## DODATEK č. 6 (MJ-SML/0358/2017-6)

### ke Smlouvě o dílo č. MJ-SML/0358/2017 ze dne 20.06.2017 na zhotovení stavby „Sportovní hala Jeseník“

ZMĚNOVÝ LIST - 12 - ZMĚNA SVĚTEL					
Stavba:	„Sportovní hala Jeseník“				
Objednatel:	Město Jeseník, so sídlem Masarykovo nám. 1/167, 790 01 Jeseník				
Objekt:	80.01 Sportovní hala				
Část:	D.1.1.1 - Architektonicko-stavební řešení				
Vydal (Zhotovitel):	OHL ŽS, a.s., Divize M - Morava, Tovačovského 22, 772 00 Olomouc				
Odesláno/předáno - komu					
Způsob odeslání/předání	poštou	emailer	faxem	osobně	Datum:
		X			13.11.17
Přílohy / počet listů	Cenové kalkulace vč. výpočtu				
<p>1) Zdůvodnění:</p> <p>Tento změnový list je zpracován dle §222, odst. 7 ZZVZ, kde za podstatnou změnu závazku ze smlouvy na veřejnou zakázku, je-li má předmětem je provedení stavebních prací, se nepovažuje záměna jedné nebo více položek a popisů stavebních prací jednou nebo více položkami.</p> <p>Zhotovitel s AD provedl dopřešený svítidel. Dle tohoto dopřešení, byly upraveny počty světel a jejich výkony. Správnost provedení je doložena novým výpočtem.</p> <p>Provedenými úpravami dochází k celkové úspoře 3,1 kW (22%) nižšího příkonu než původní návrh.</p> <p>Při

# ROZVADEČ RP-S

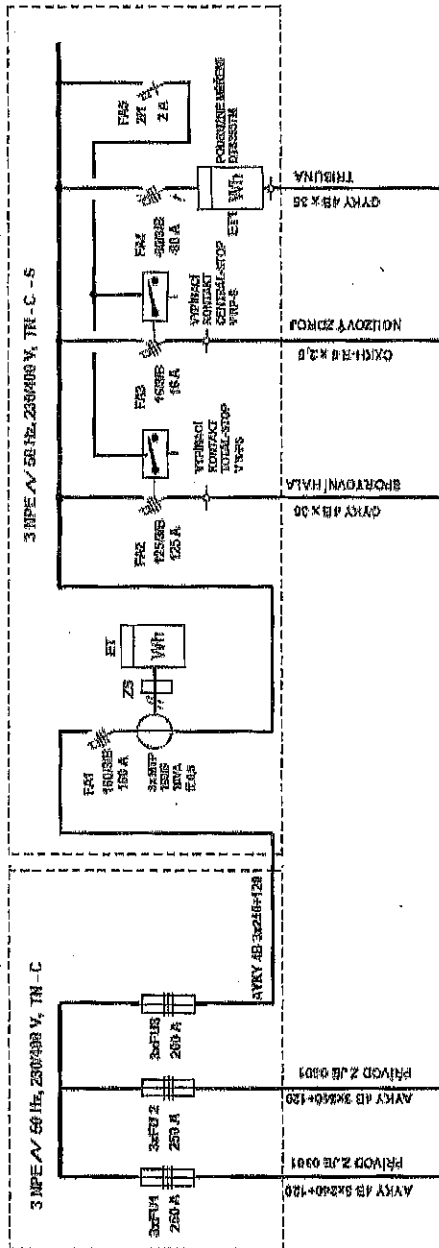
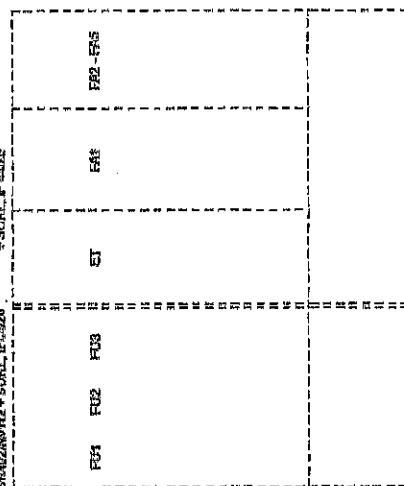
## ZMĚNOVÝ LIST č. 16 - DOPLNĚNÍ PROVEDENÍ RYS - VÍCEPRÁCE

### Provedené práce nad rámec smlouvy o dílo

montáž poj. skříně SR402/NKW	1ks
demontáž jističe NSX 160B	1ks
demontáž -transformátor měřicí 100/5A	3ks
montáž jističe 160-200A	1ks
montáž -transformátor měřicí 150/5A	3ks
úprava el. rozvaděče R-PS	
montáž jističe LTN-80B pro tribuny	1ks
odpojení kabelu AYKY 4x35mm <sup>2</sup> ze staré rozvodny	
zapojení kabelu AYKY 4x35mm <sup>2</sup> do rozvaděče R-PS	
montáž kabelu AYKY 3x240+120m /poj. skřín - el. rozvaděč /	
demontáž a montáž odečítacích hodin pro tribuny	1ks
zapojení, odzkoušení, revize
